Mission régionale d'autorité environnementale

**Avis délibéré sur le projet de restructuration  
et extension du stade de la Meinau, des équipements du  
Racing club de Strasbourg Alsace  
et aménagements urbains induits à Strasbourg (67)  
porté par la Ville de Strasbourg**

n°MRAe 2022APGE26

**Figure 4 – plan des diverses phases de l'opération « stade »**

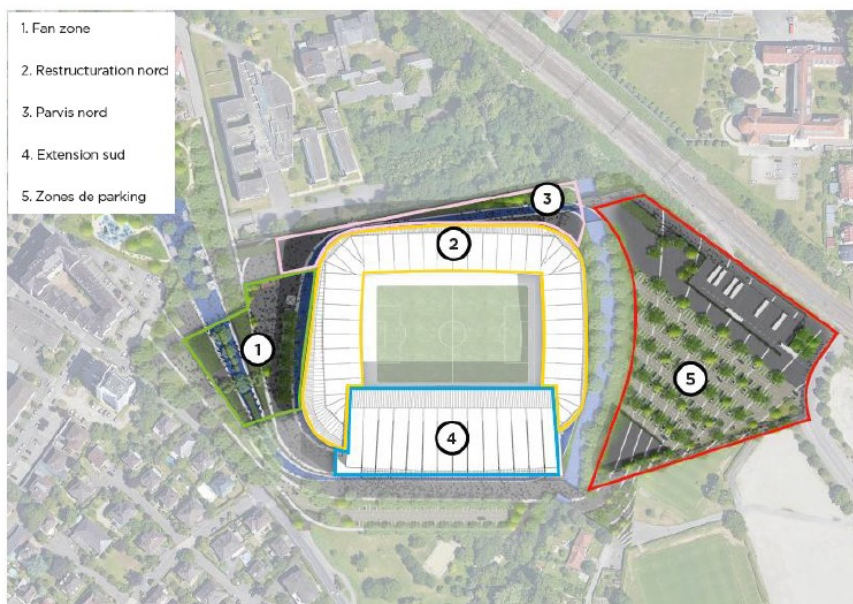
La tribune sud sera étendue et surélevée de 17 m environ<sup>10</sup>. L'Ae constate que la hauteur de cette surélévation n'est jamais mentionnée dans le dossier alors qu'elle constitue un critère important de la silhouette urbaine pouvant intervenir dans la réception du projet à l'échelle du quartier.

Elle constate de plus que les perspectives d'insertion du dossier de demande de permis de construire n'en sont pas réellement puisque les vues sont proches du stade et ne replacent pas l'équipement dans un contexte urbain plus large. Il aurait été intéressant d'avoir des vues prises depuis les habitations de la rue du Lazaret ou celles de la rue Staedel pour se rendre compte de l'impact paysager de la surélévation.

**L'Ae recommande de préciser la hauteur de surélévation du projet par rapport à la hauteur du stade existant et de compléter les perspectives d'insertion par des vues remplaçant le projet dans le contexte urbain environnant.**

**Figure 10 – modélisations acoustiques**

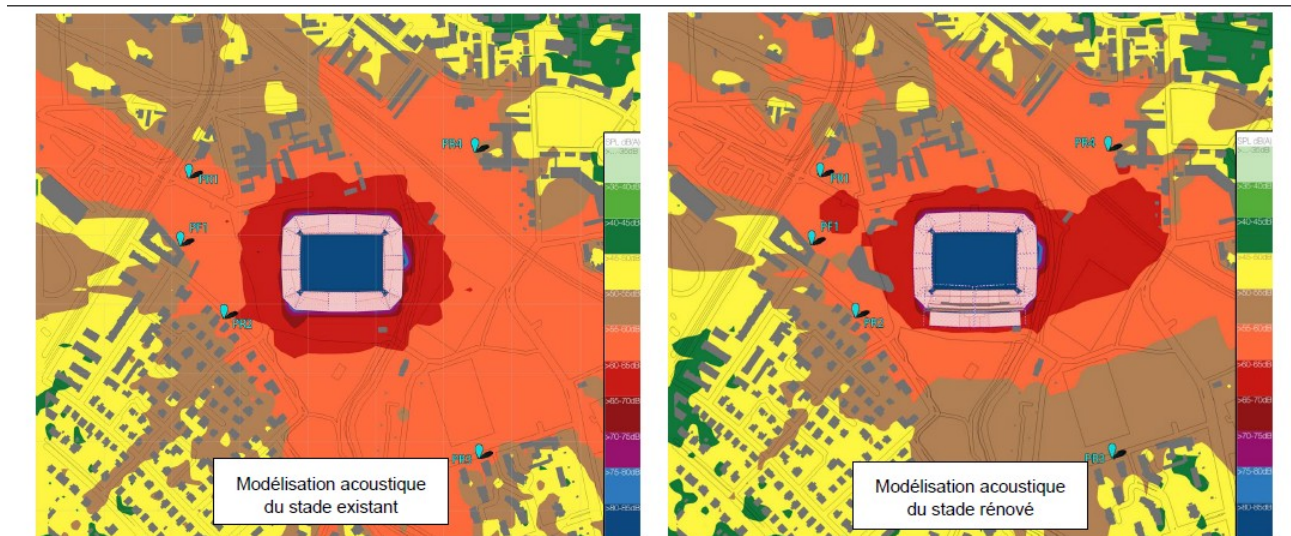
**L'Ae recommande de justifier le choix d'un point d'écoute à faible hauteur plutôt que celui d'un point d'écoute à grande hauteur ou de présenter les résultats obtenus sur un point d'écoute à grande hauteur.**

La figure ci-dessus montre la modélisation de la diffusion du bruit avant et après projet. L'Ae constate que cette diffusion impacte en priorité des secteurs non résidentiels à l'exception de l'EHPAD.

- **rechercher des solutions significatives d'abaissement des nuisances sonores au droit de l'EHPAD Sainte Croix de l'autre côté de la voie ferrée située à l'est du stade ;**
